島根原子力発電所 2号炉 審査資料	
資料番号	EP-020 改 05(説 1)
提出年月日	令和 2 年 6 月 11 日

島根原子力発電所 2号炉

緊急時対策所について (コメント回答)

令和 2 年 6 月
中国電力株式会社

緊急時対策所チェンジングエリア

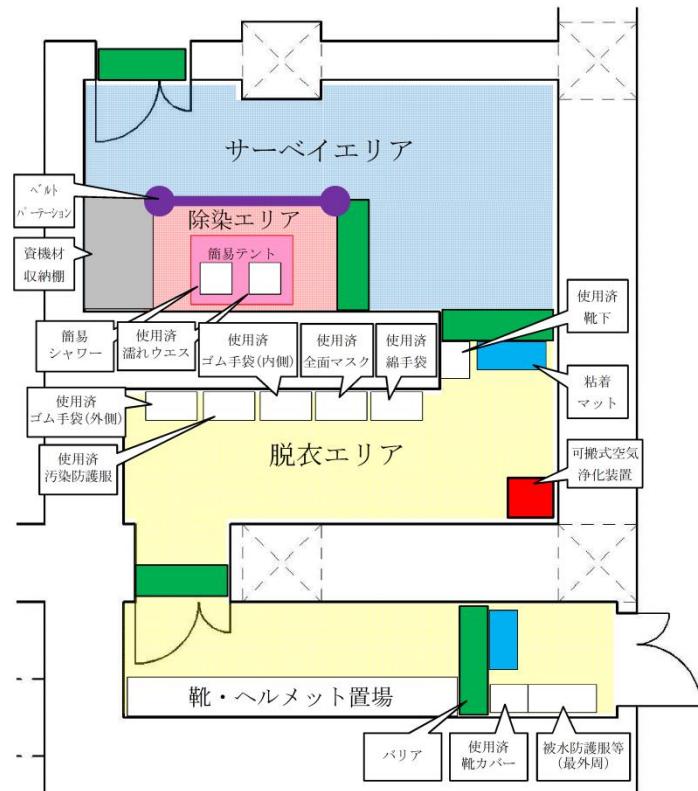
緊急時対策所のチェンジングエリアについて、通常待機時はどの状況まで準備されているか明確にした上で、作業着手から必要となる資機材、手順等を整理して説明すること。

- チェンジングエリアは、速やかな設置作業を可能とするよう、各エリアを平常時から養生シートによりあらかじめ養生しておくとともに、右図に示す資機材をチェンジングエリア内に配備しておく。
- チェンジングエリア設営時には、以下を実施する。
 - ① 平常時から設置しているチェンジングエリア用資機材の設置状態を確認する。また、床・壁の養生状態を確認し、必要により補修を行う。
 - ② 粘着マットの保護シートの剥離及び装備回収箱へポリ袋の取り付けを行う。
 - ③ GM汚染サーベイメータを設置する。

中央制御室運転員の体制（2号炉運転中の場合）

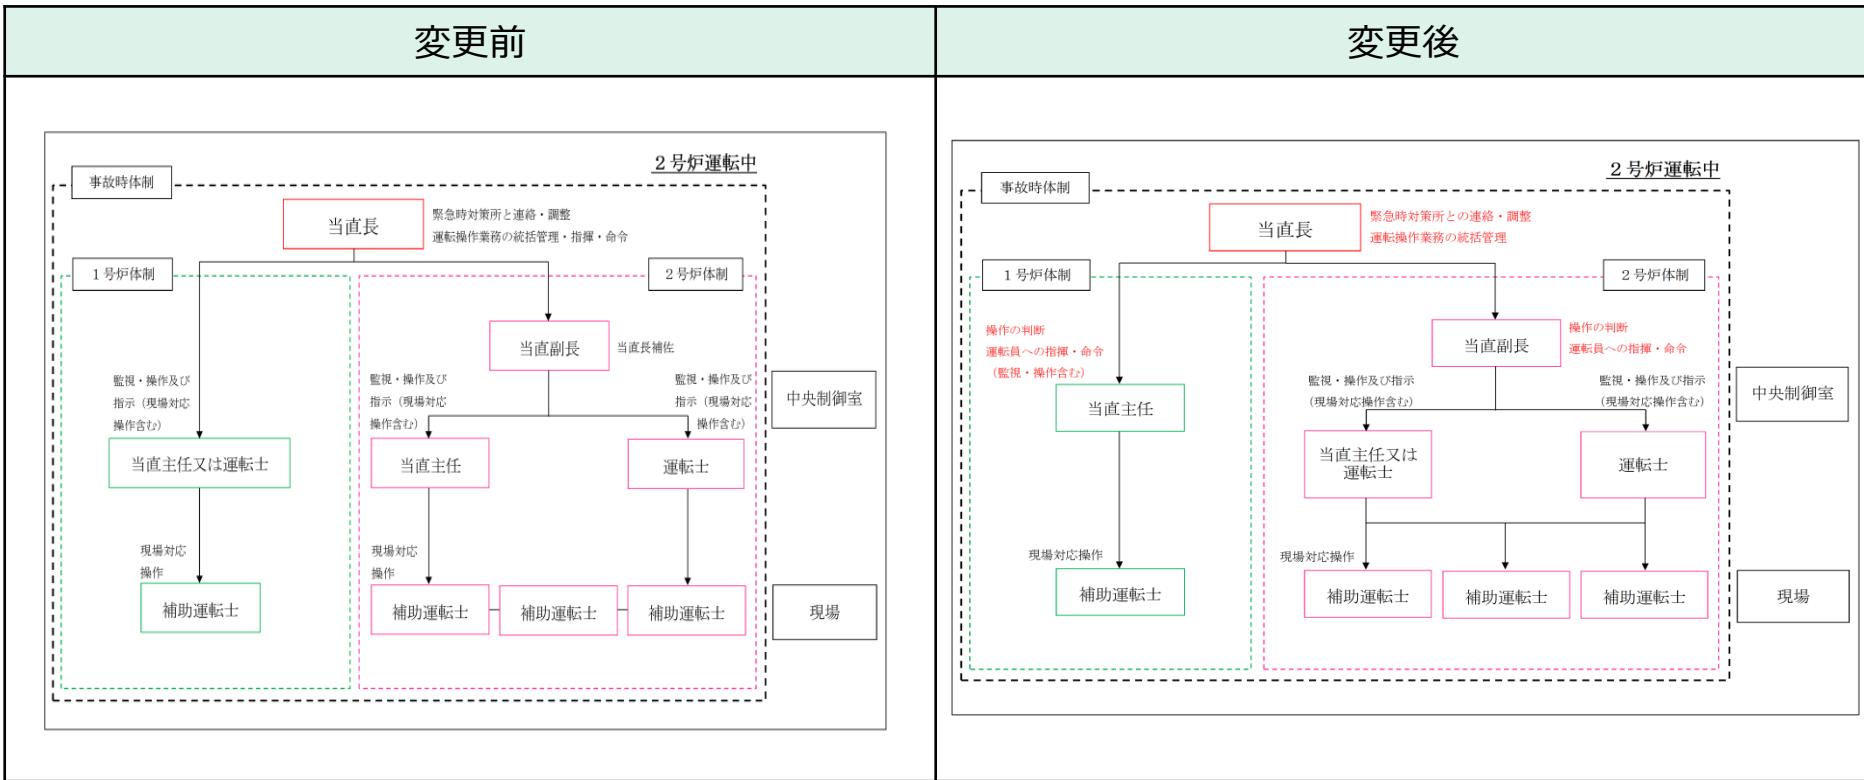
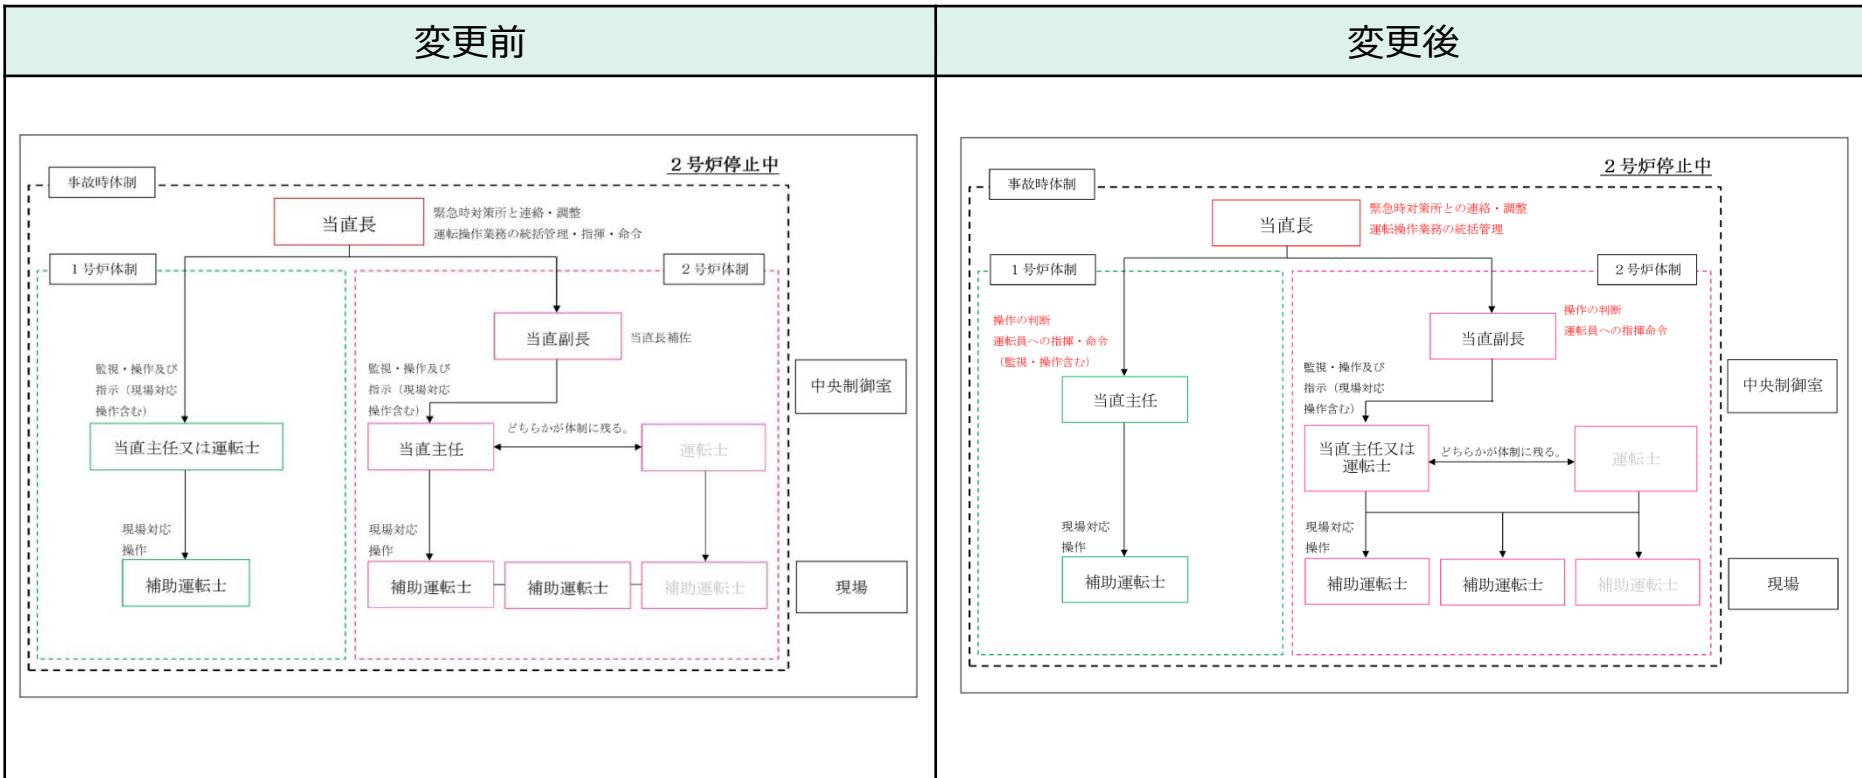
同時発災時の指揮命令の混乱を避ける観点から、中央制御室における2号炉の指揮・命令が、廃止措置中の1号炉の影響を受けることなく行えるよう、体制を検討すること。また、同時火災発生時の初期消火体制についてあわせて整理して説明すること。

- 2号炉体制のうち、「当直主任」を「当直主任又は運転士」に見直しているが、現在の保安規定第12条（原子炉の運転員の確保）において、「当直長、当直副長、当直主任または運転士の職位にある運転員」の中から、常時中央制御室に確保することとしているため、従前の運転員の確保体制の考え方を見直したものではない。
- 当直長から当直副長への指揮・命令権限の委譲について、現在の社内規定においても、「当直副長は、異常時において事故時操作要領書等の手順に基づき、指揮・命令を行うことができる」と定めており、現行の運用からの影響はない。
